REFERENCIA: CONTRATO No. 435-2025 - "REALIZAR LA INTERVENTORÍA TÉCNICA, ADMINISTRATIVA Y JURÍDICA PARA EL CONTRATO DE OBRA RESULTANTE DEL PROCESO DE LICITACIÓN PUBLICA FDLPA-LP-007-2025 CUYO OBJETO ES EJECUTAR A PRECIOS UNITARIOS FIJOS Y A MONTO AGOTABLE LAS OBRAS DE MANTENIMIENTO Y/O REPARACIONES LOCATIVAS DE LAS EDIFICACIONES DE PROPIEDAD O DE TENENCIA DE LA ALCALDÍA LOCAL DE PUENTE ARANDA EN LA CIUDAD DE BOGOTÁ D.C."

ASUNTO: DEVOLUCIÓN MEMORIAS DE CALCULO DE CANTIDAD CORRESPONDIENTES AL CORTE No.2 DEL CONTRATO DE OBRA No. 419-2025.

- **El ítem 2.5 DESMONTE DIVISIONES BAÑOS, incluye cargue y retiro de residuos de construcción a sitios autorizados.**

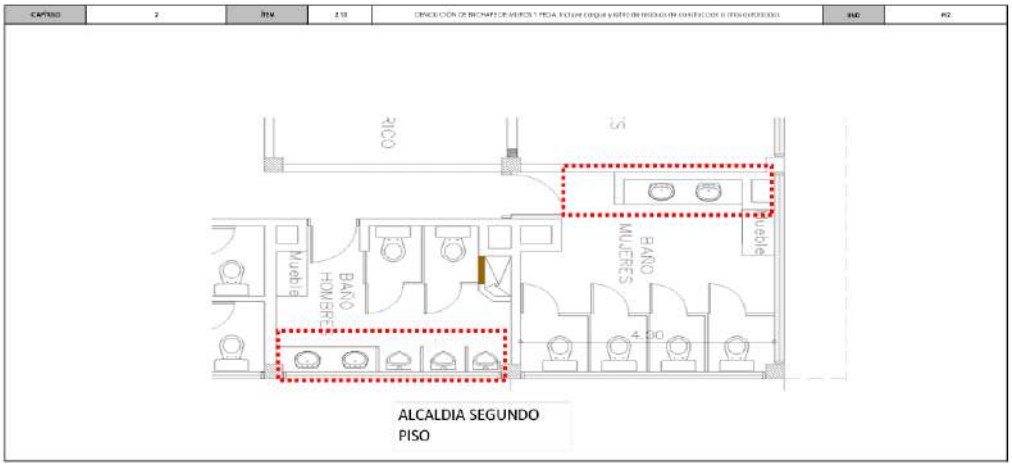
Se requiere retirar este ítem o la cantidad reportada en la memoria de cálculo, ya que la actividad no se ha ejecutado para el ACTA PARCIAL No 2.

- **El ítem 8.6. SALIDA PARA TOMACORRIENTE DOBLE NORMAL TIPO INSTITUCIONAL 5-15R, CON CABLE DE COBRE AISLADO CALIBRE 1N°12 (F) + 1N°12 (N) + 1N°12 (T) LIBRE DE HALÓGENOS Y TUBERÍA EMT Ø3/4" HASTA 4M. INCLUYE APARATO, CONECTORES, SOPORTES, ACCESORIOS NECESARIOS PARA LA CONEXIÓN E INSTALACIÓN**.

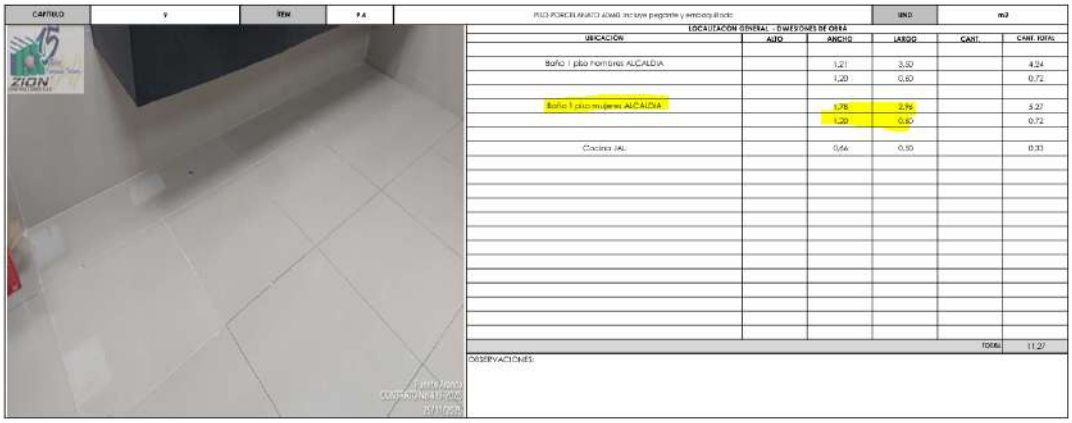
La actividad ejecutada no corresponde al ítem anteriormente mencionado toda vez que no se utilizó tubería EMT, la tubería utilizada fue conduit PVC como se evidencia en el registro fotográfico adjunto, por lo tanto, se requiere cambiar el ítem al que corresponde.

- **El ítem 9.4, PISO PORCELANATO 60x60, incluye pegante y emboquillado**.

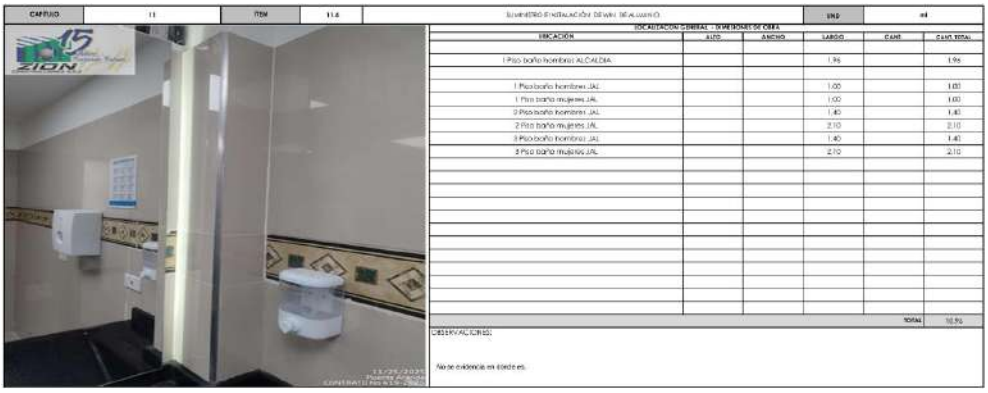
Se requiere memoria de cálculo que aclare la discrepancia de alcance con la actividad reportada en el corte, y justifique la ejecución real. El plano debe incluir medidas de donde es el sitio y la numeración a que hace referencia del lugar.

- **El ítem 13.1. VINILO MUROS INTERIORES TIPO 1 LAVABLE A TRES MANOS, incluye resanes, filos, dilataciones y andamios.**

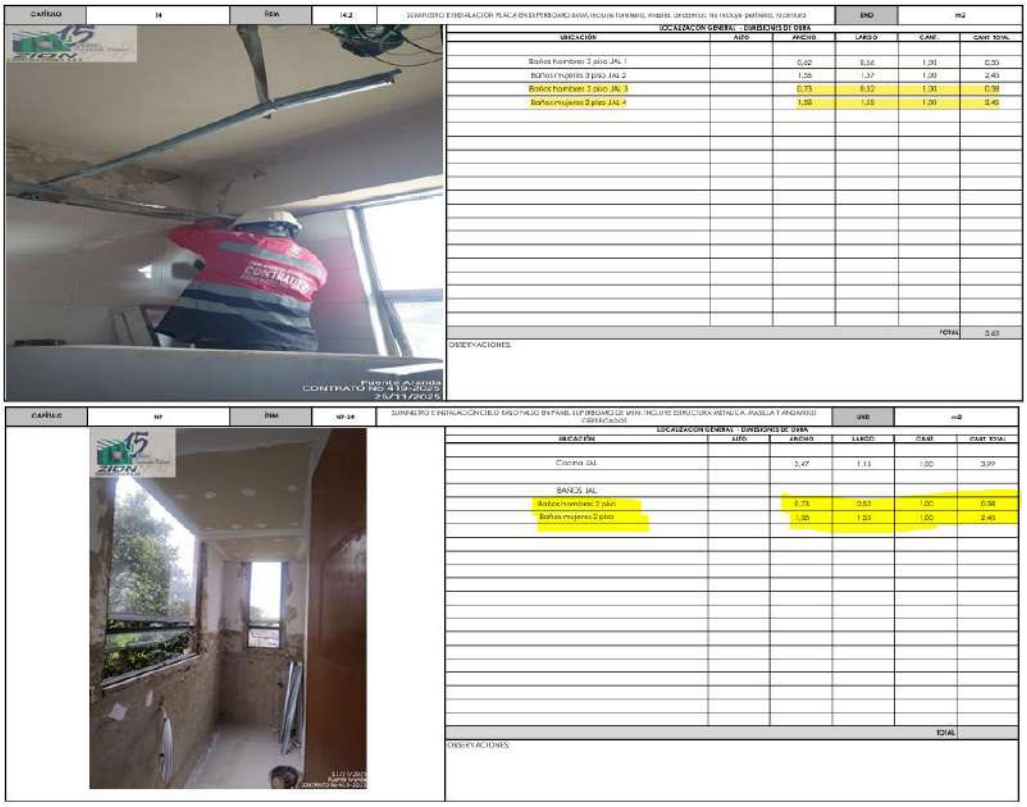
Se requiere que la memoria de cálculo contenga en el plano anexo, referenciar medidas de donde es el sitio y la numeración a que hace referencia del lugar. Ya que se encuentra una diferencia en cuanto a cantidades, por otro lado, durante el periodo correspondiente al ACTA PARCIAL No. 2 esta actividad no fue ejecutado en el piso 1 del Edificio de JUNTA ADMINISTRATIVA LOCAL (JAL).

- **El ítem 16.2, SUMINISTRO E INSTALACIÓN DE PUERTA BATIENTE Perfilería Tubular en ALUMINIO ANODIZADO TIPO PESADO - VIDRIO Ttemplado 5 mm.**

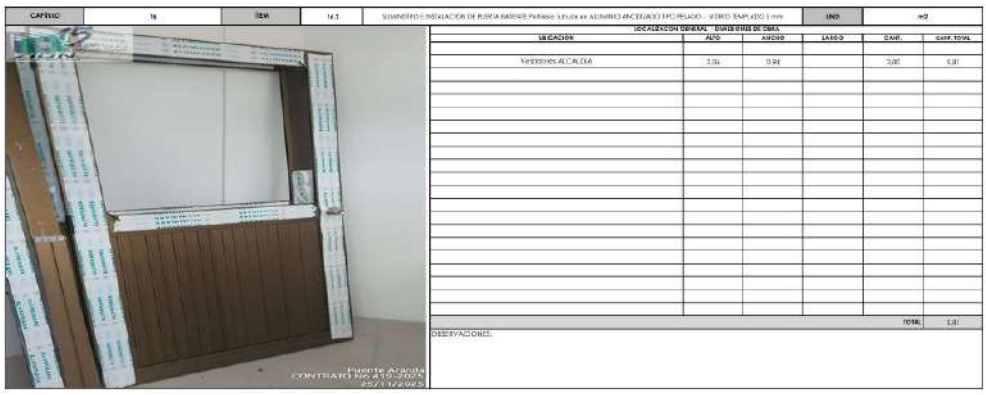
Se requiere que la memoria de cálculo sea retirada, debido a que la actividad no se ha ejecutado la instalación, y la puerta del registro fotográfico no corresponde a una puerta batiente.

- **El ítem 16.4. SUMINISTRO E INSTALACIÓN DIVISIÓN PARA BAÑO EN ACERO INOXIDABLE CALIBRE 20, REF. 304 ANTIÁCIDO, ENTAMBORADAS. Incluye puertas y accesorios para su correcto funcionamiento.**

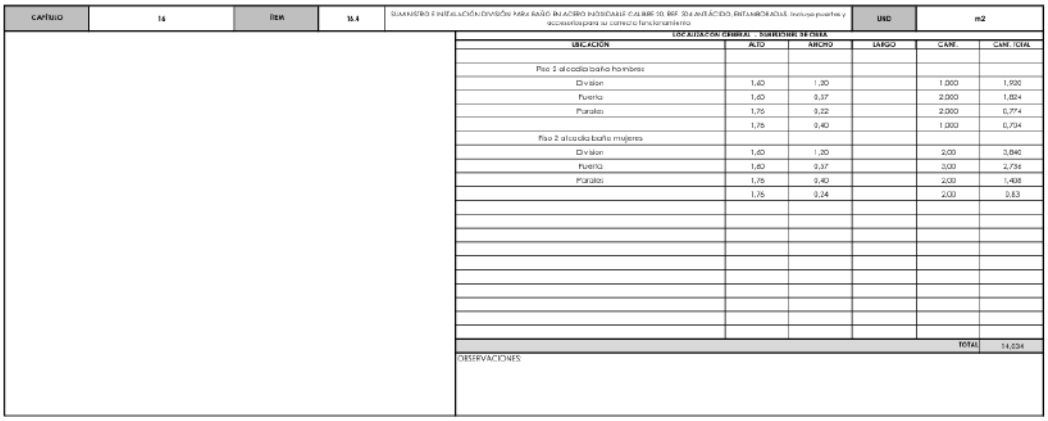
Se requiere que la memoria de cálculo sea retirada, debido a que la actividad no se ha ejecutado para el corte.

- **El ítem 19.5, SUMINISTRO E INSTALACIÓN CERRADURA MANIJA SATÍN, tipo Austin Yale o equivalente. USAN LA MISMA MEMORIA EL 16.2.**

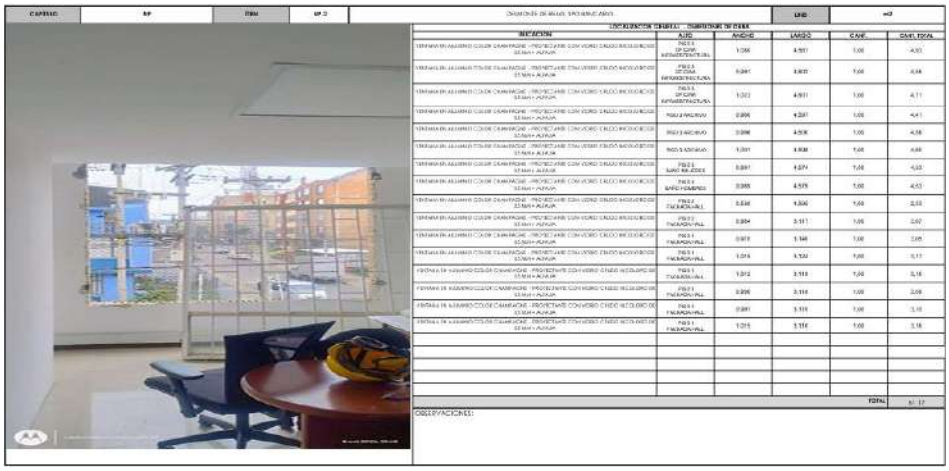
Se requiere que la memoria de cálculo sea retirada, debido a que la actividad no se ha ejecutado para el presente corte del ACTA PARCIAL No.2, y no es una actividad que no incluya la puerta.

- **El ítem NP-14, PAÑETE MUROS 1:4 INCLUYE FILOS Y DILATACIONES (A=0,6 M) INCLUYE ANDAMIOS CERTIFICADOS.**

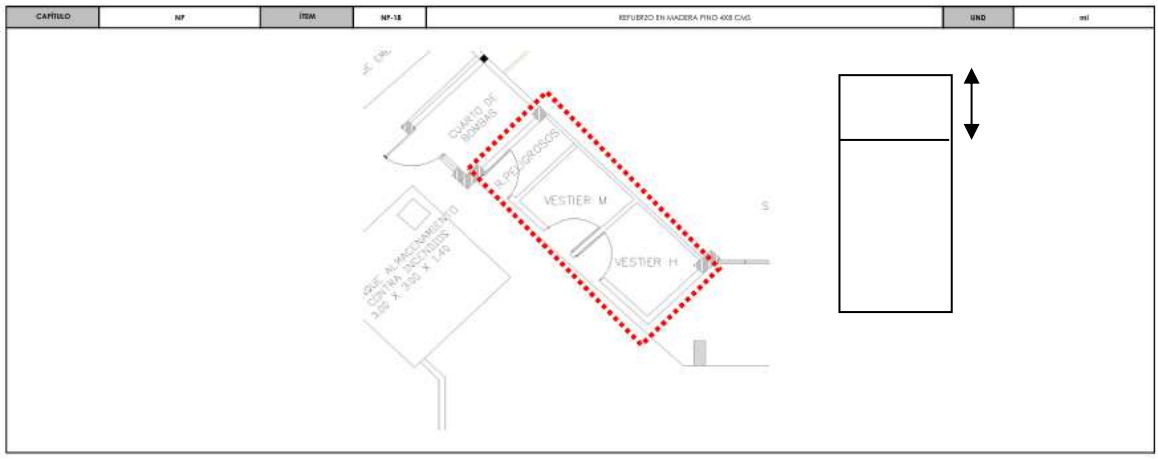
Se requiere que la memoria de cálculo sea retirada, debido a que la actividad no se ha ejecutado con andamio para el presente corte del ACTA PARCIAL No.2, por lo tanto, se requiere cambiar el ítem al que corresponda, y adjunte el registro fotográfico unitario de cada tomacorriente.
